泊発電所

地盤(敷地の地質・地質構造)に関するコメント回答 (Hm2段丘堆積物の堆積年代に関する検討)

(資料集)

平成31年2月22日
北海道電力株式会社

①-1 茶津地点 (Hm3, Hm2) のまとめ (2/4)

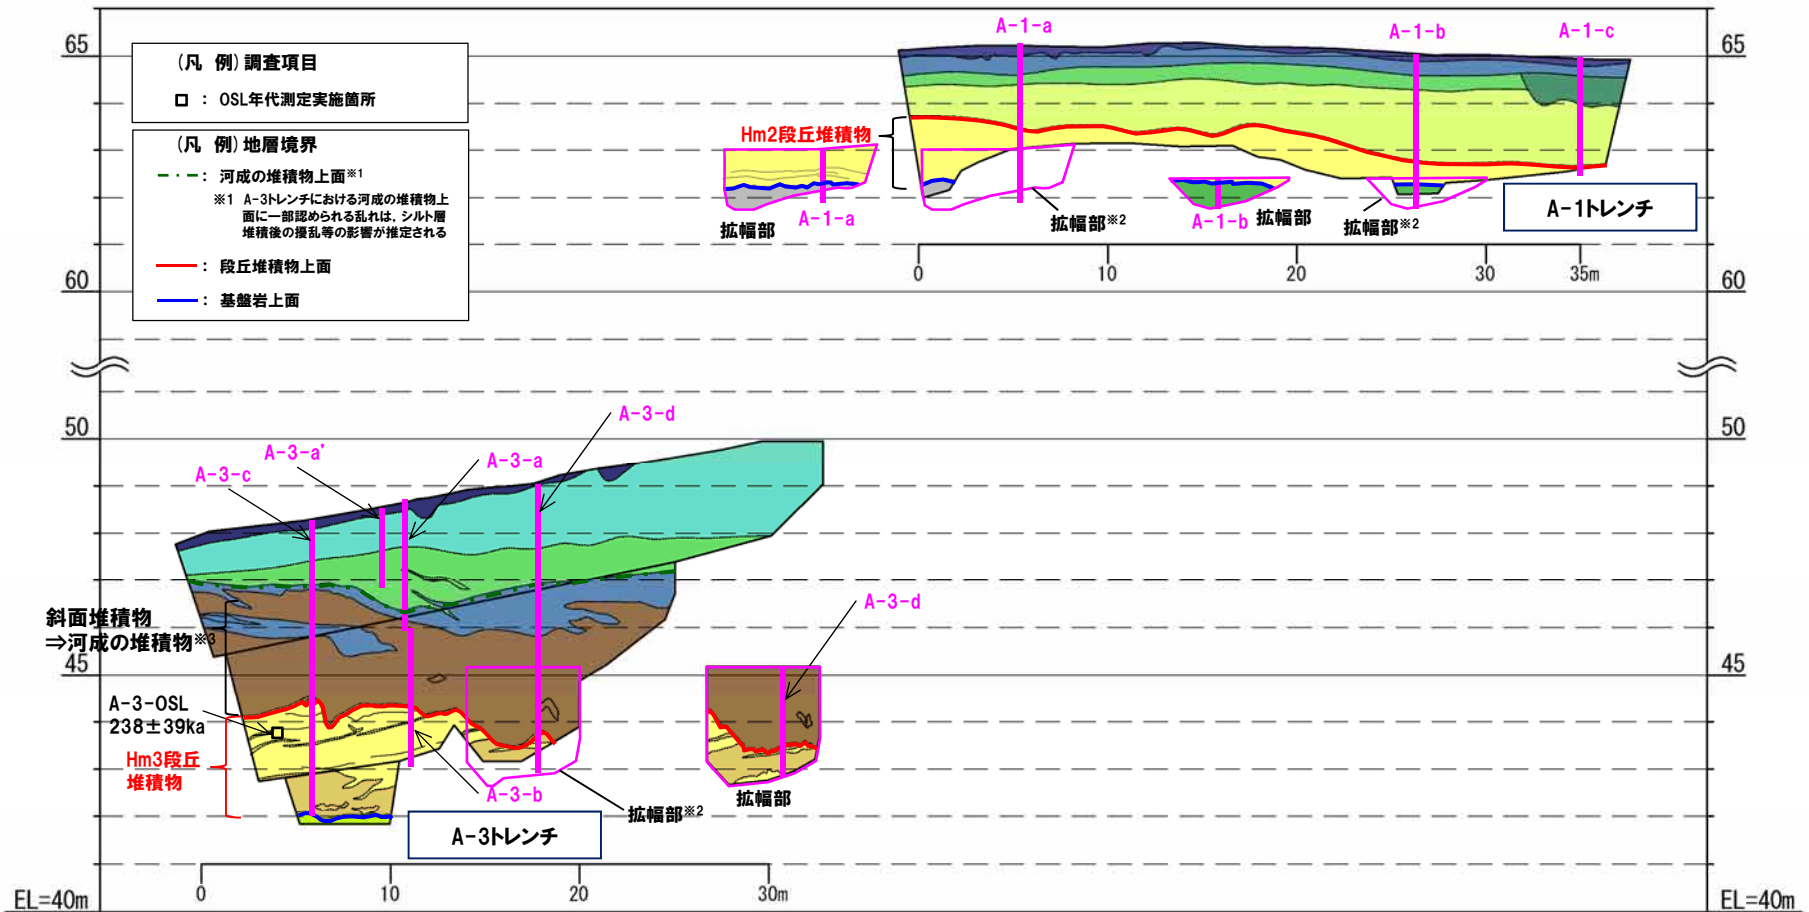
※3 斜面堆積物については、礫の堆積構造調査の結果、礫の上方細粒化及びインプリケーションが認められ、河成の堆積物の特徴を有することから、河成の堆積物に地層区分を見直す。

①-1 茶津地点 (Hm3, Hm2) のまとめ (4/4)

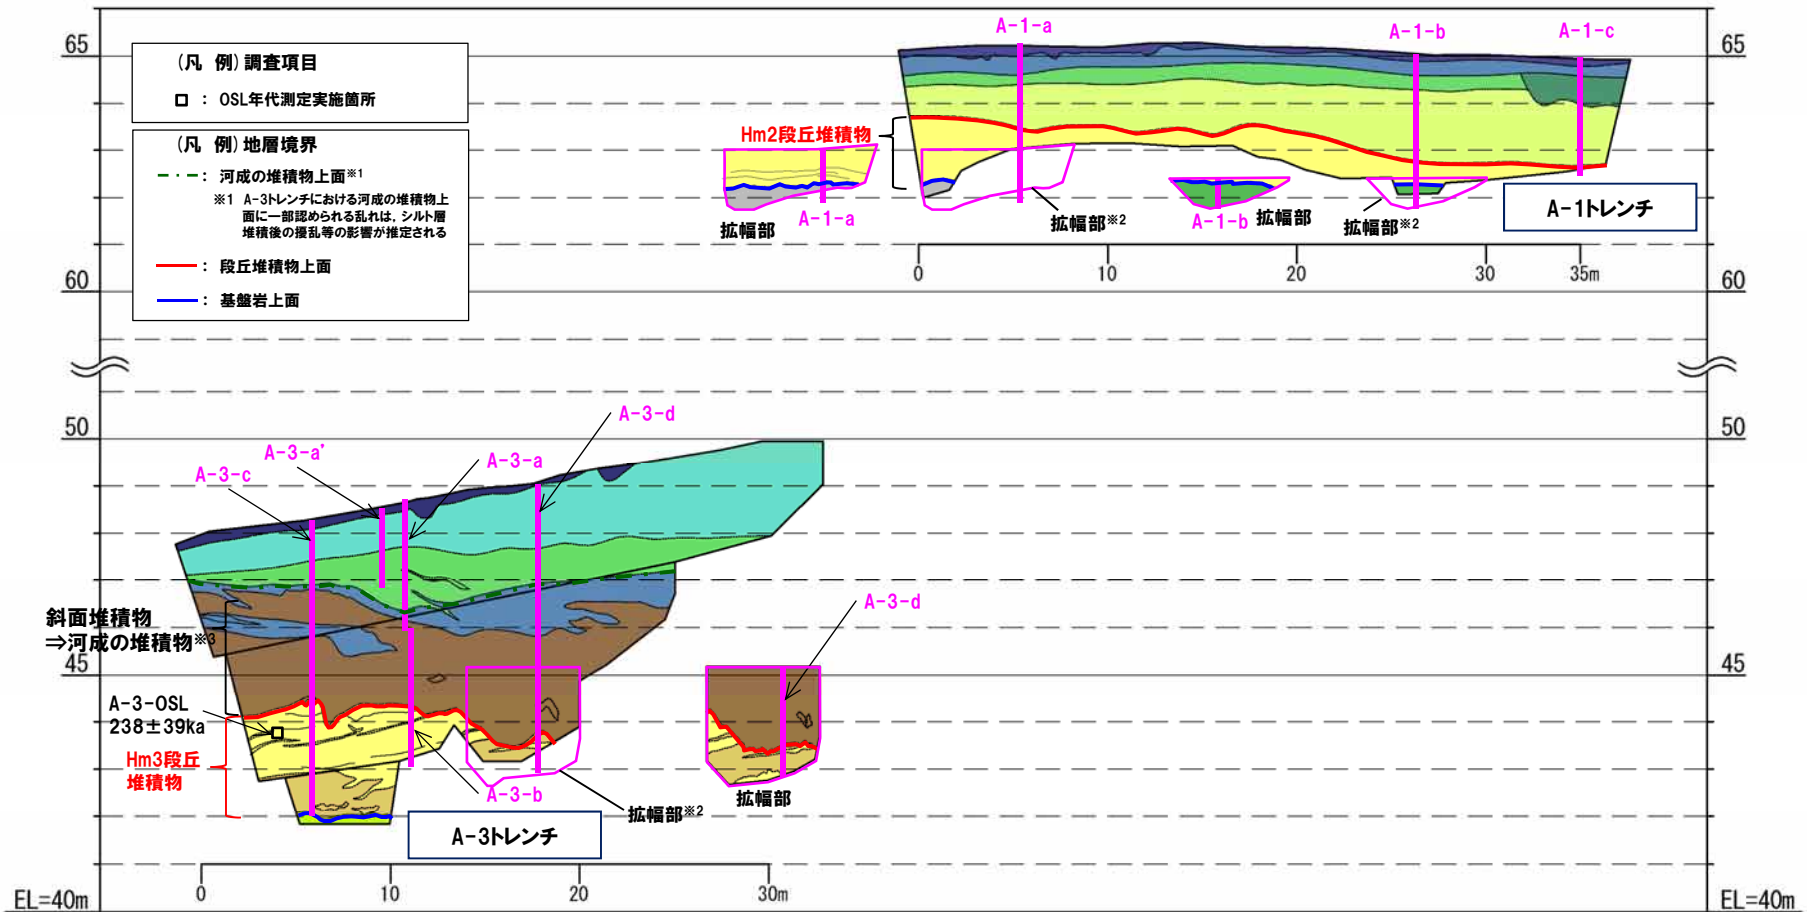
※3 斜面堆積物については、礫の堆積構造調査の結果、礫の上方細粒化及びインプリケーションが認められ、河成の堆積物の特徴を有することから、河成の堆積物に地層区分を見直す。

①-2 茶津地点 (Hm3)「A-3トレンチ」-各種観察結果 (礫の堆積構造) (2/4) -

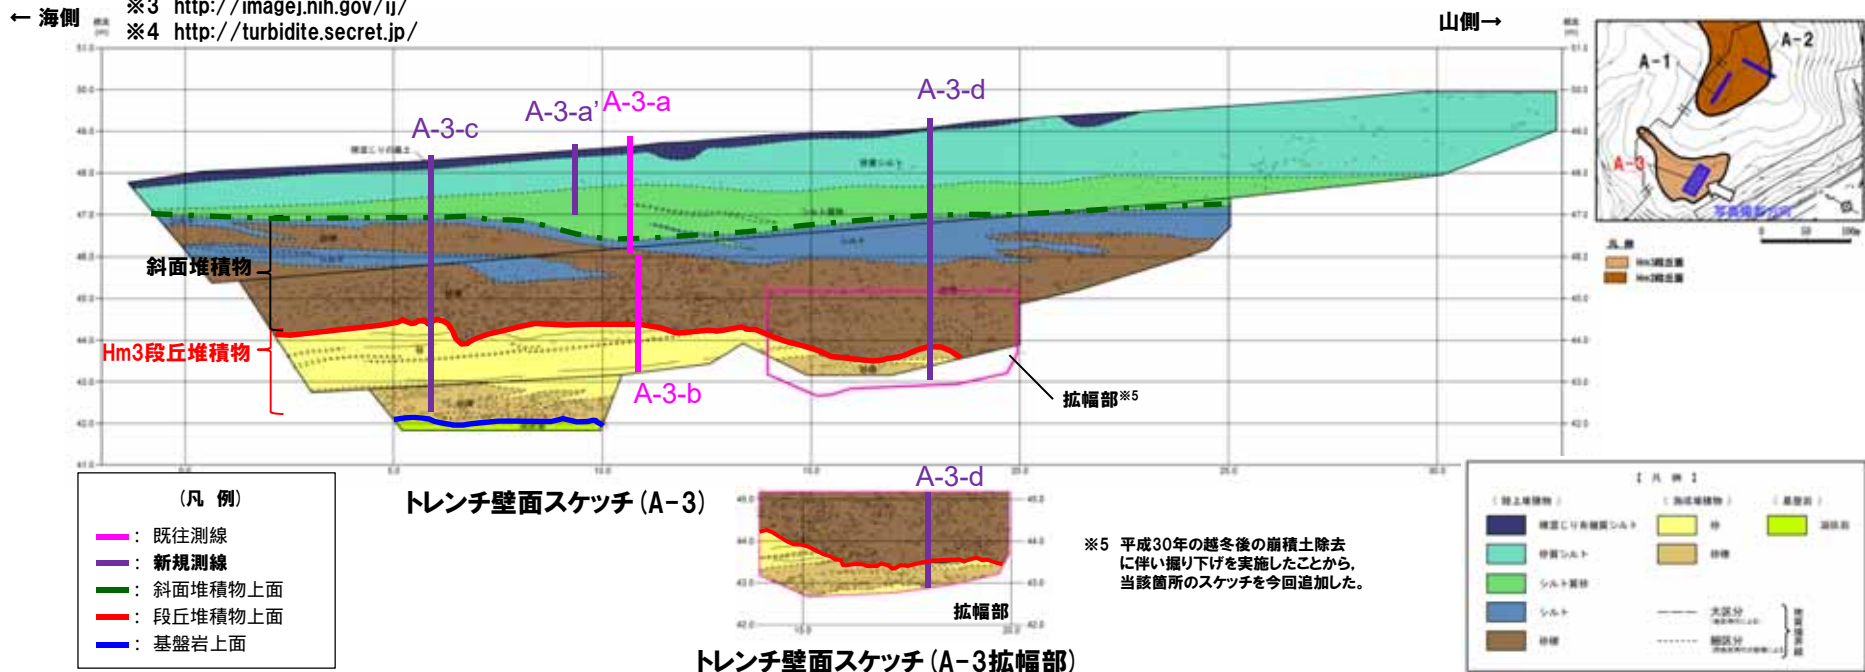
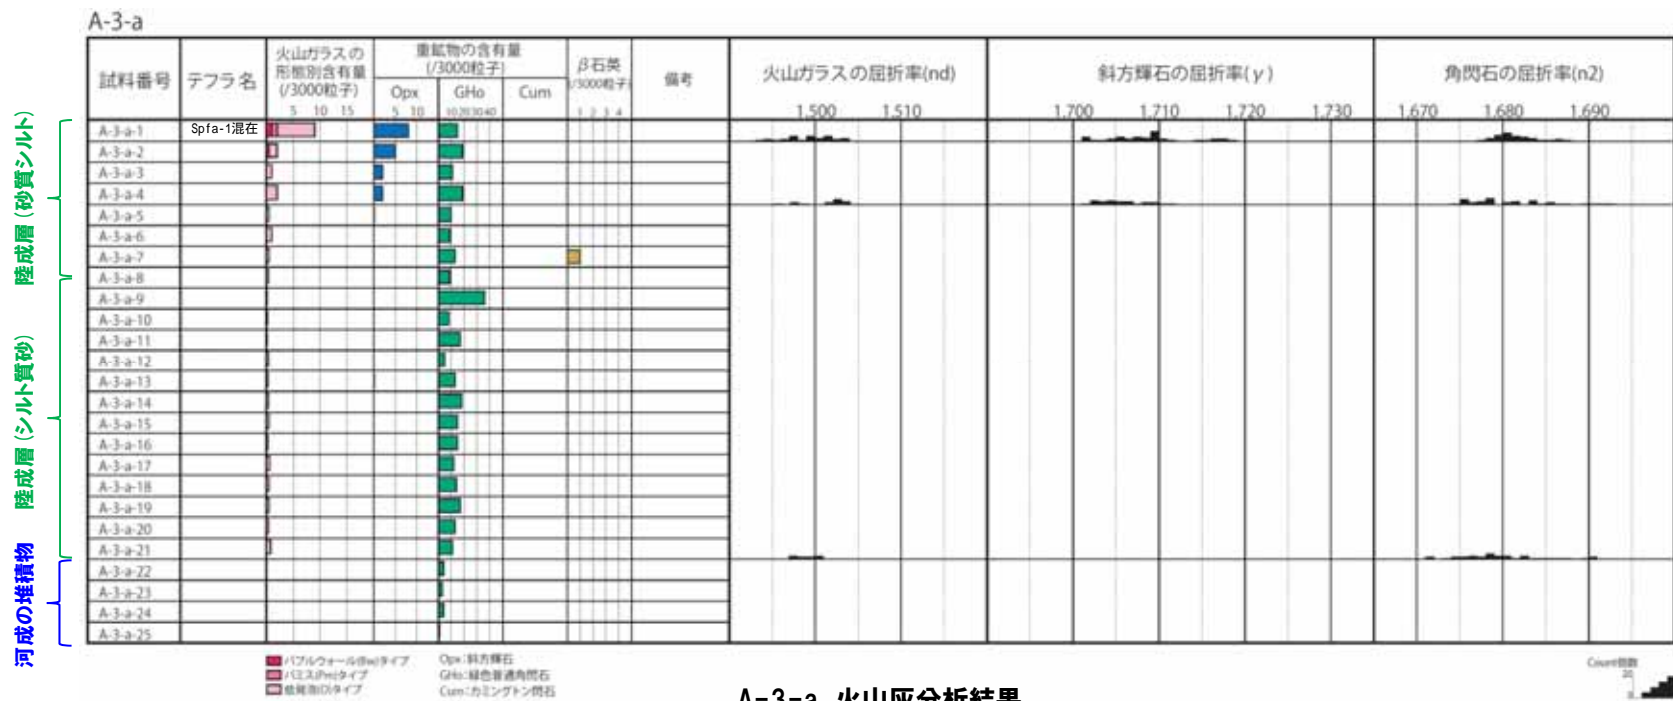
- 斜面堆積物中の礫は、長軸方向の角度分布の平均が水平方向より山側(上流側)に約6°傾いており、有意水準が5%未満であることから、礫の長軸方向に定向性が認められる。
- Hm3段丘堆積物中の礫は、長軸方向の角度分布の平均が水平方向より海側(下流側)に約8°傾いており、有意水準が5%未満であることから、礫の長軸方向に定向性が認められる。

○斜面堆積物は、インプリケーションが認められ、河成の堆積物の特徴を有する。
